Modulo per la presentazione delle osservazioni per i piani/programmi/progetti sottoposti a procedimenti di valutazione ambientale di competenza statale

ID: Codice procedura (ID_VIP/ID_MATTM):10844

Impianto per la produzione di energia elettrica da fonte eolica, costituito da 6 aerogeneratori della potenza complessiva di 37,2 MW, un sistema di accumulo da 25 MW e relative opere connesse in località "Rempillo" nel comune di Pitigliano (GR).

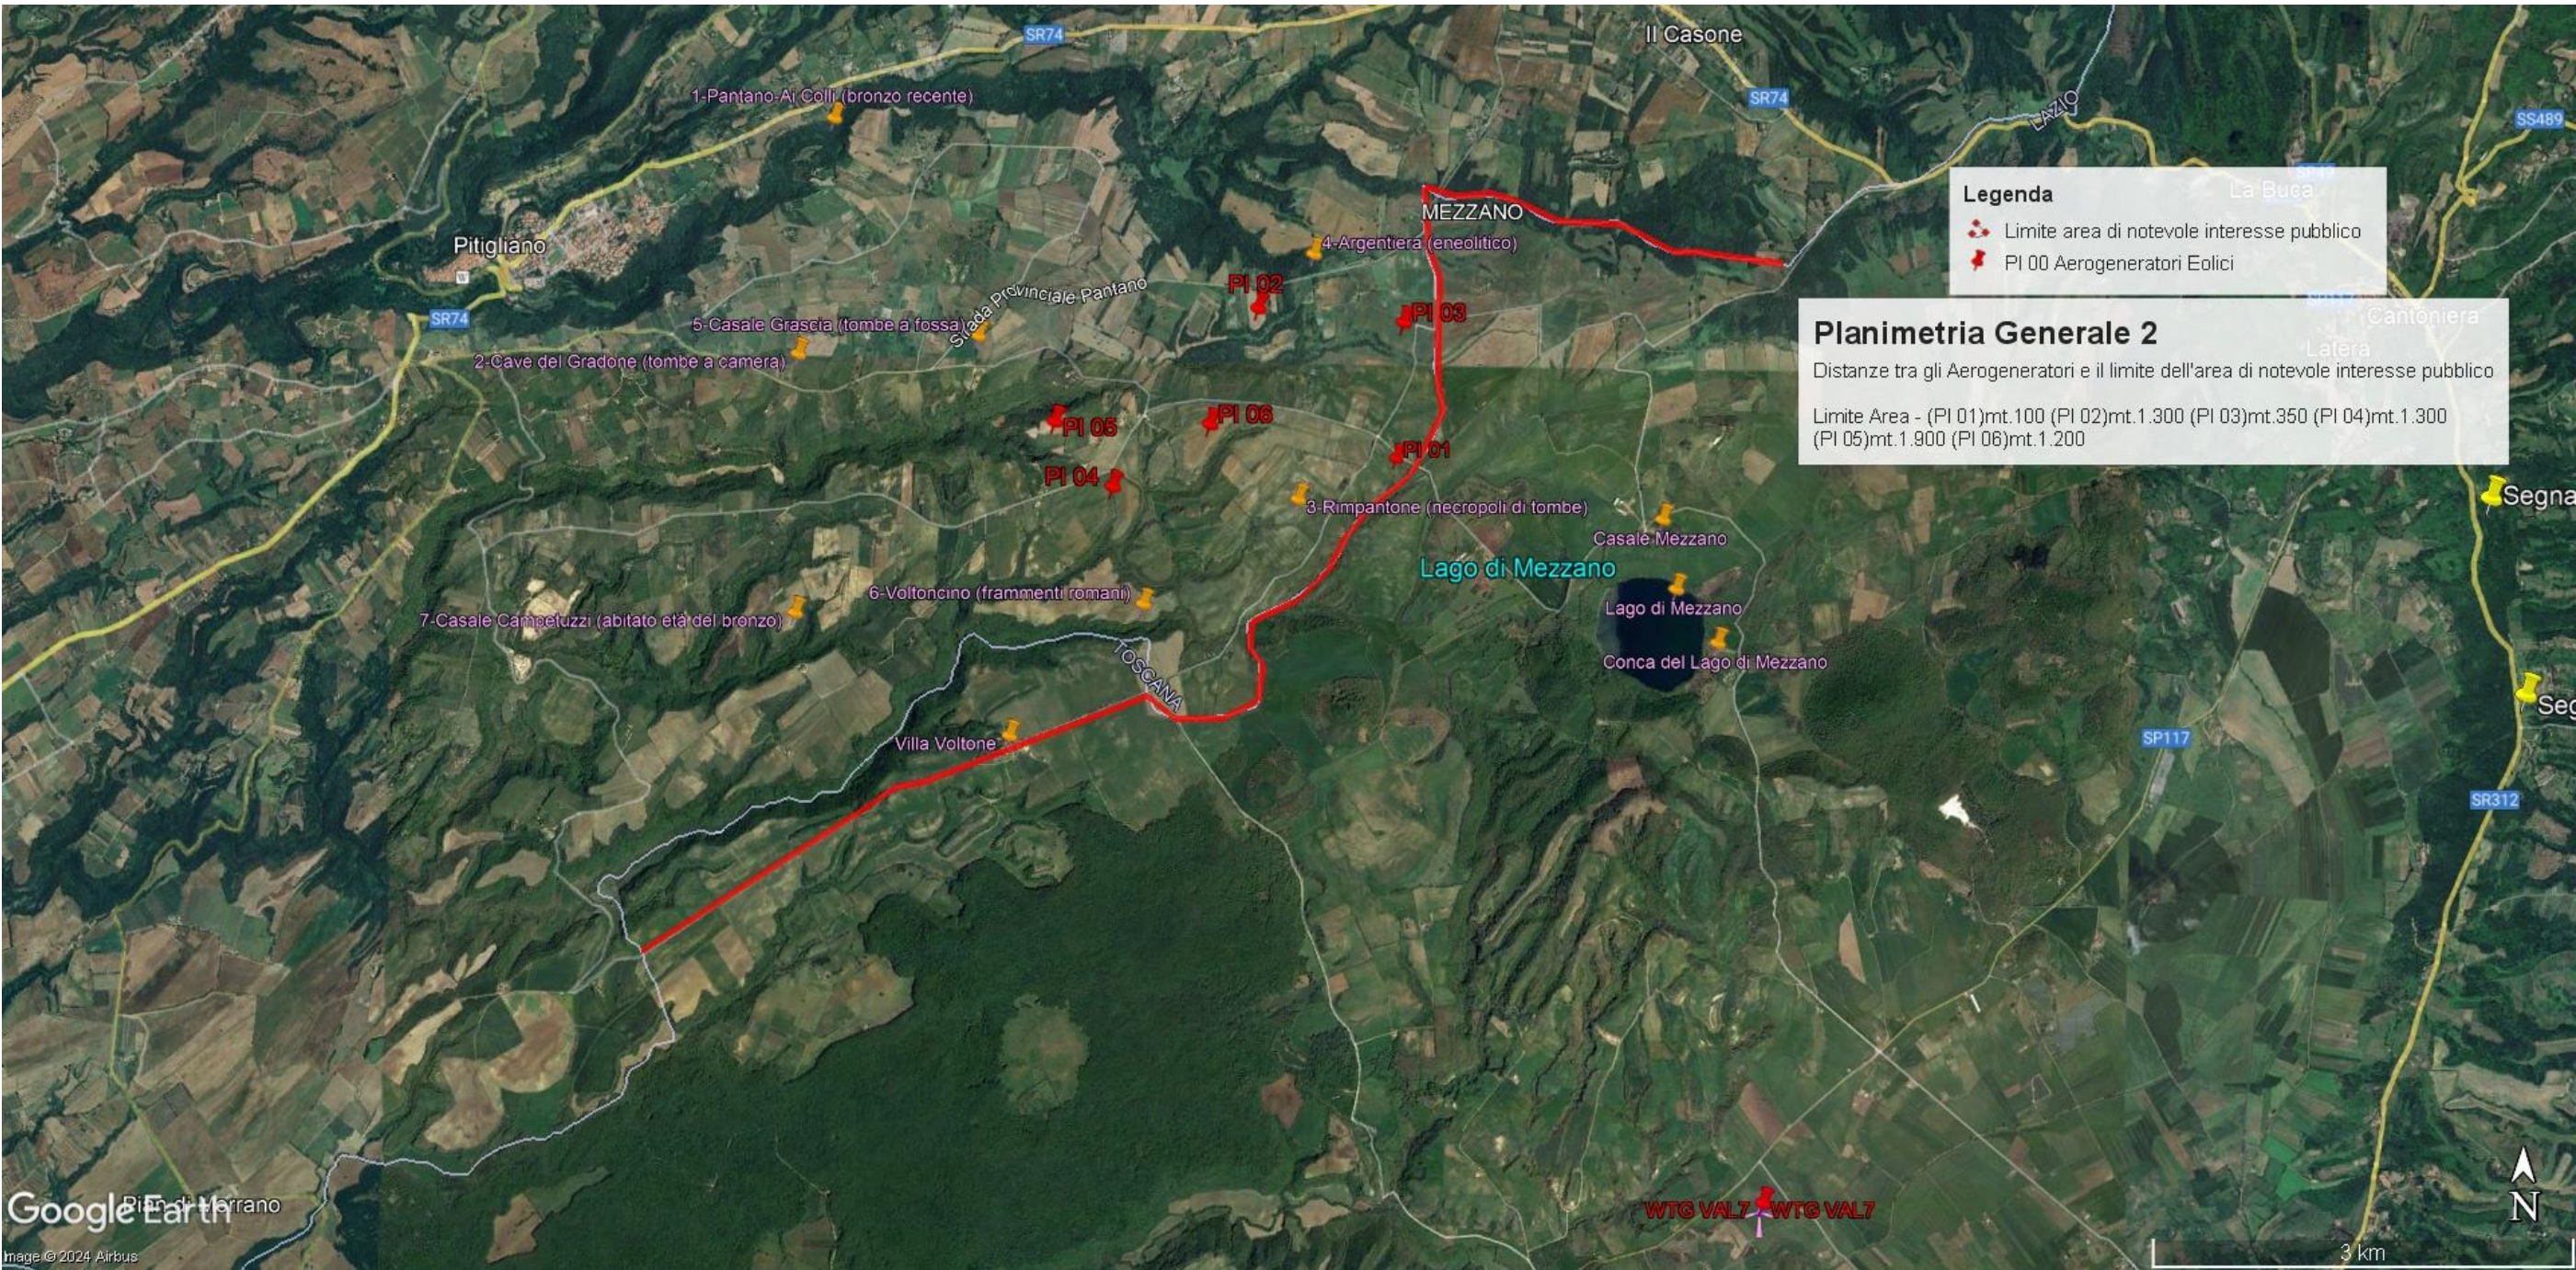
In sintesi, visti l'art. 20 comma 8 lettera c) quater del D.Lgs n 199/2021 e le Linee guida nazionali appena citate, considerato l'enorme impatto dell'impianto eolico industriale denominato “Rempillo” sulla zona paesaggistica di notevole interesse pubblico ben individuata nelle immagini n.1 e n. 2 e sui Beni Culturali evidenziati nell' immagine n. 3 dell'Allegato alle presenti Osservazioni, per la collocazione delle pale P04 e P05 direttamente all'interno del perimetro di un'area archeologica e per gli impatti anche sull'area intermedia e vasta dei pregiati territori laziali della Tuscia settentrionale e in particolare di quelli del pitiglianese ricco di emergenze agricole, naturalistiche, storiche e archeologiche del periodo etrusco ma non solo, si chiede che venga negata l'autorizzazione all' insediamento dell'impianto eolico denominato “Rempillo”.

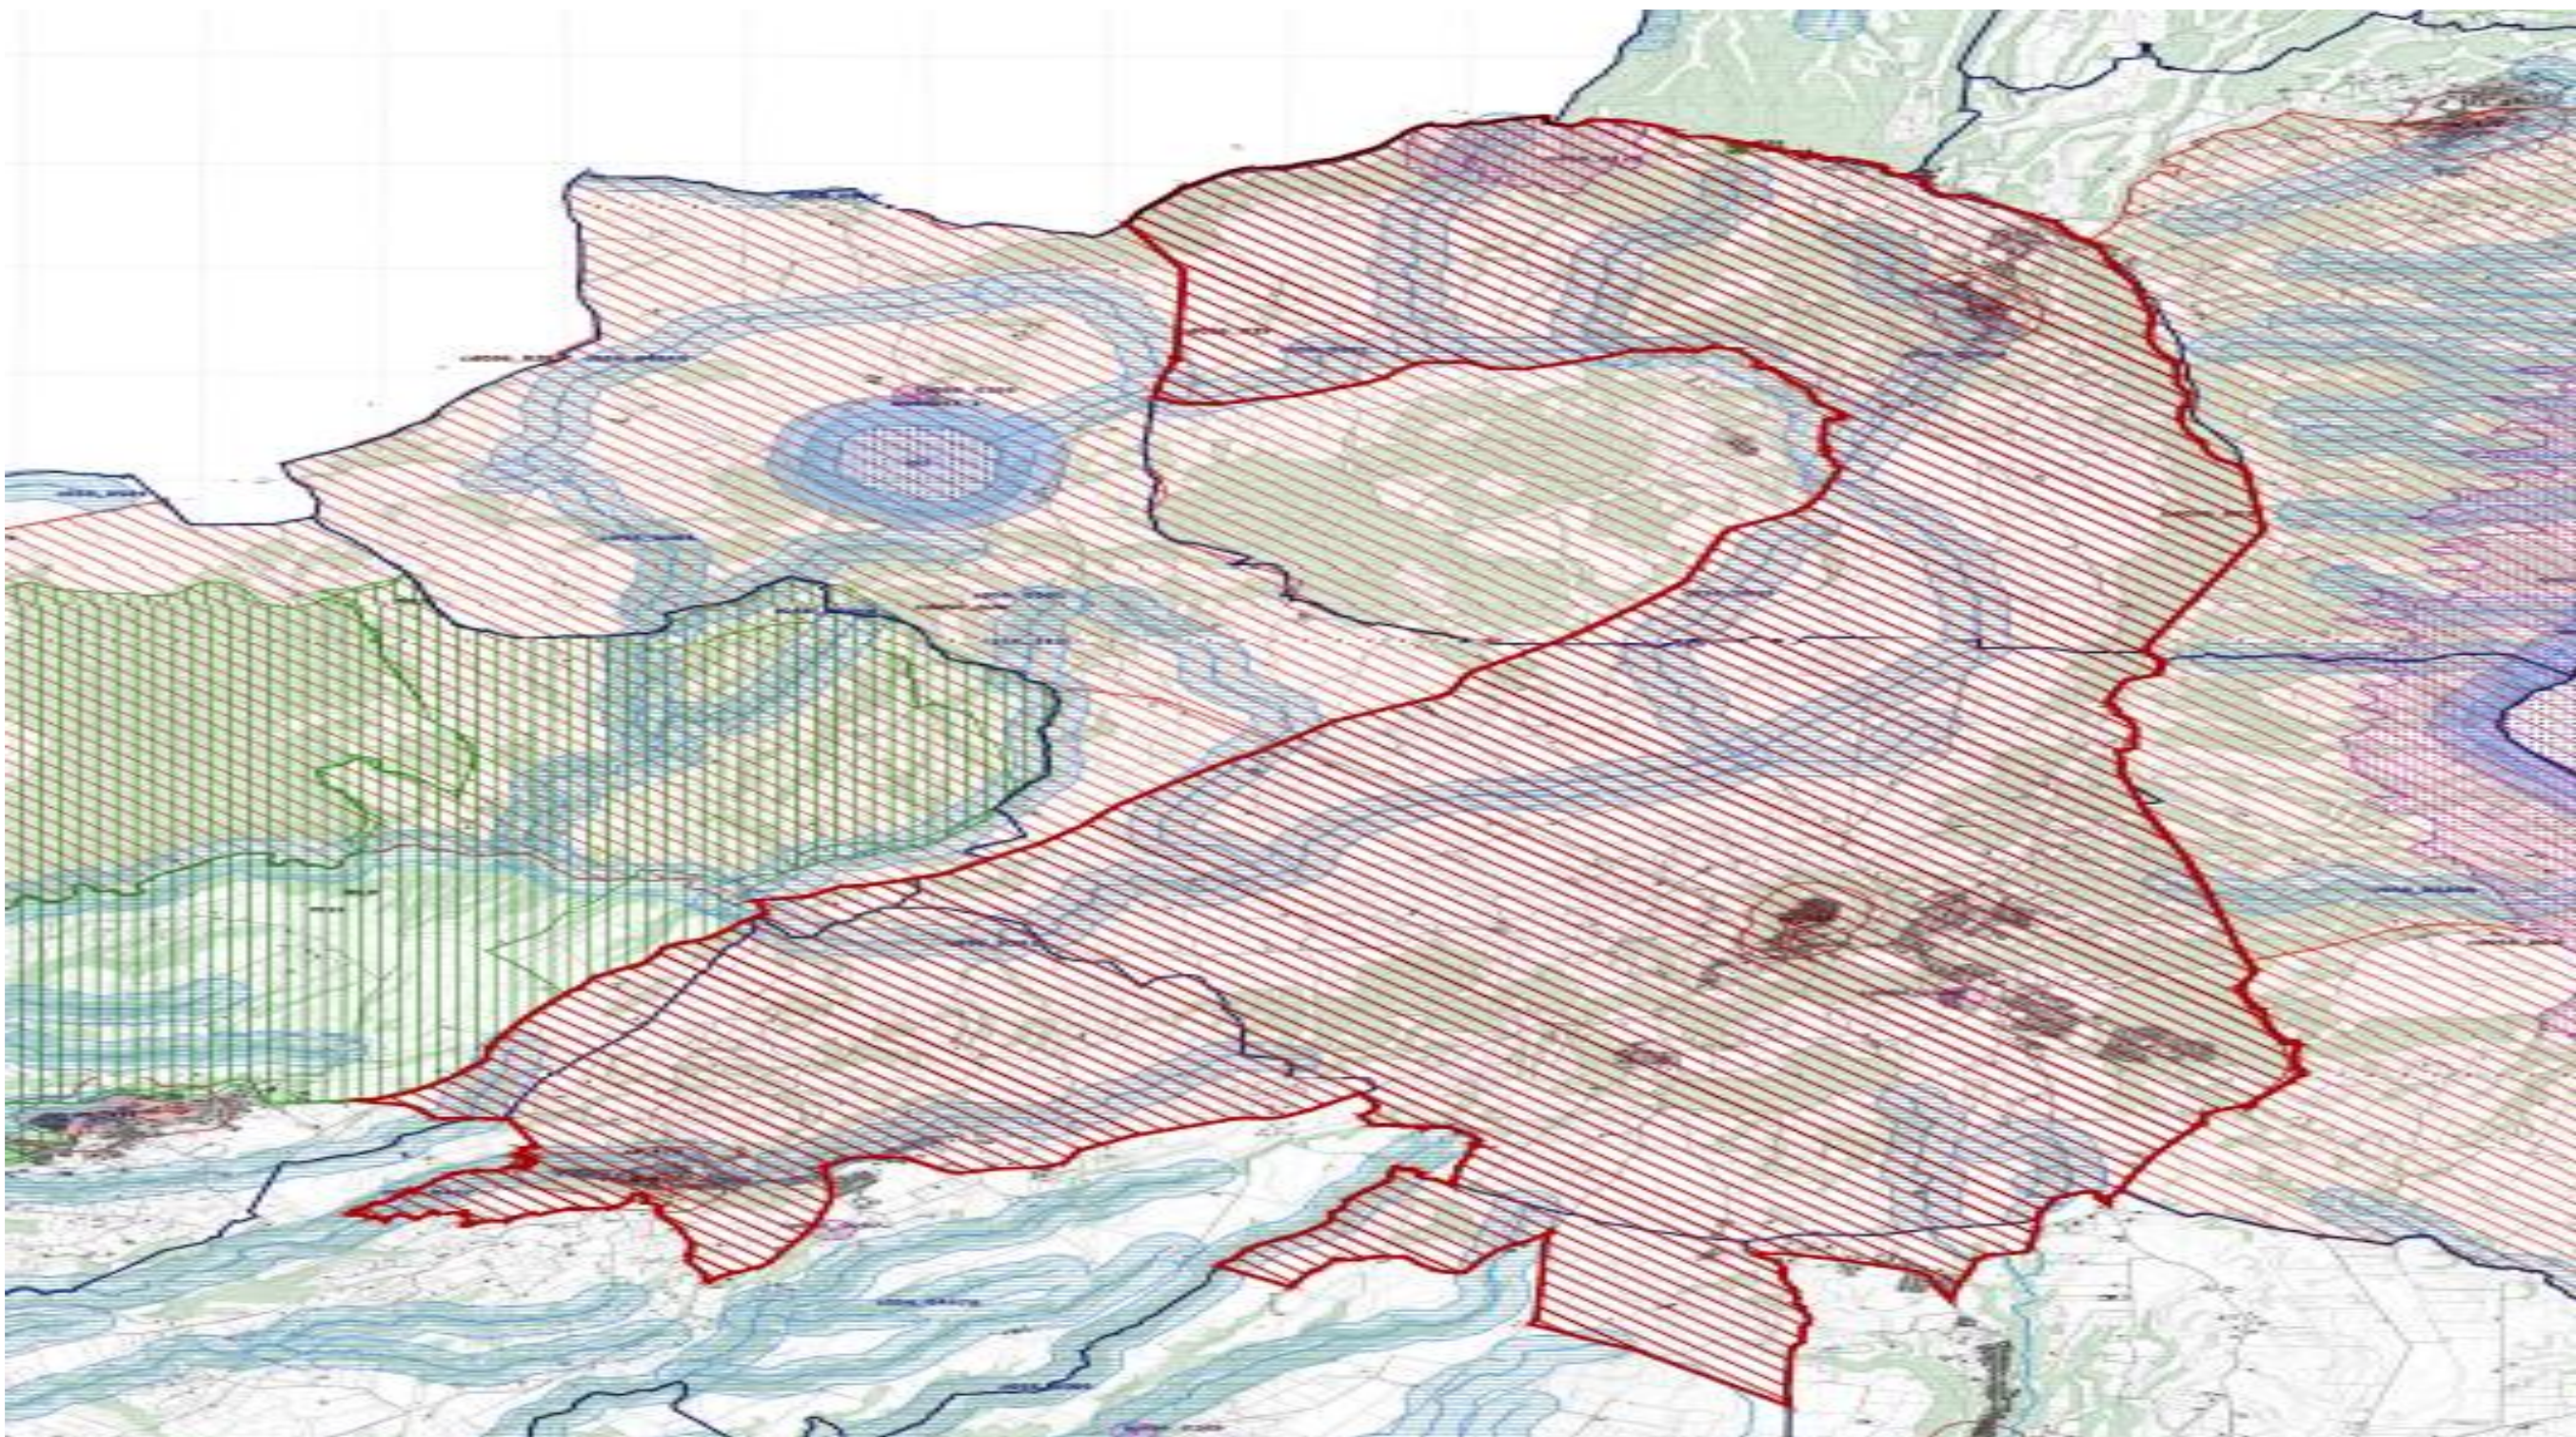
Alla luce del combinato disposto dal "vincolo sul patrimonio paesaggistico (artt. 136 e ss. e 142 del decreto legislativo n. 42/2004 e ss.mm.ii.) e sui beni culturali" (artt. 10 e ss. del decreto legislativo n. 42/2004 e ss.mm.ii.) e dal comma 8 lettera c-quarter del D.Lgs 191/2021 e ss.mm.ii si evince che, ad oggi, le aree in cui sono previsti gli insediamenti dei sei aerogeneratori dell'impianto eolico denominato "Rempillo" non sono idonee perché ricadono tutte all'interno della fascia di rispetto dei **beni paesaggistici di notevole interesse pubblico denominati "Conca del Lago di Mezzano e territorio circostante" (D.M. 22.05.1976)** comprendente anche il **vincolo "Selva del Lamone" (D.M. 22.05.1984)** tutelati **dall'art. 136 del Codice del Beni Culturali e del Paesaggio** e in particolare un aerogeneratori (P01) è a 100 metri dal primo vincolo citato e gli altri cinque compresi in una distanza massima tra 1 km e 2 km (vedi immagine n. 1 dell'ALLEGATO). Nella fascia di rispetto dei 3 km anche la porzione di vincolo rappresentato dalla Selva del Lamone che gode di altre importanti tutele in quanto Riserva Naturale regionale (L. 394/91 e L.R. 29/97), Zona di Protezione speciale (ZPS) insieme ai Monti di Castro collegati tra loro da una Zona di Conservazione Speciale (ZSC), il sistema fluviale Fiume Fiora-Olpeta. La Selva del Lamone oltre il vincolo paesaggistico di notevole interesse pubblico che la rende area non idonea all'installazione degli impianti FER anche nelle sue fasce di rispetto dei 3 km, gode di un'altra tutela che ne rivela l'importanza di area di importanza internazionale per l'avifauna IBA (012) che viene collegata all'altra IBA (099) Lago di Bolsena attraverso la ZPS Caldera di Latera e la ZSC Lago di Mezzano che insieme sono compresi nel vincolo paesaggistico "Conca Lago di Mezzano..." e verranno uniti dal nuovo vincolo paesaggistico "*Ambito paesaggistico, geologico e geomorfologico dell'orlo della caldera di Latera e delle sue pendici interessate dai centri eruttivi periferici*" (si veda a riguardo la proposta pubblicata sul sito del MIC in data 09/08/2023 e

l'immagine n. 2 dell' ALLEGATO) all'area di notevole interesse pubblico "Conca del lago di

Bolsena” (D.M. 24.10.1960). Praticamente una vasta zona che per interesse paesaggistico e naturalistico oltre che storico, archeologico e identitario rappresenta un unicum nel panorama nazionale.
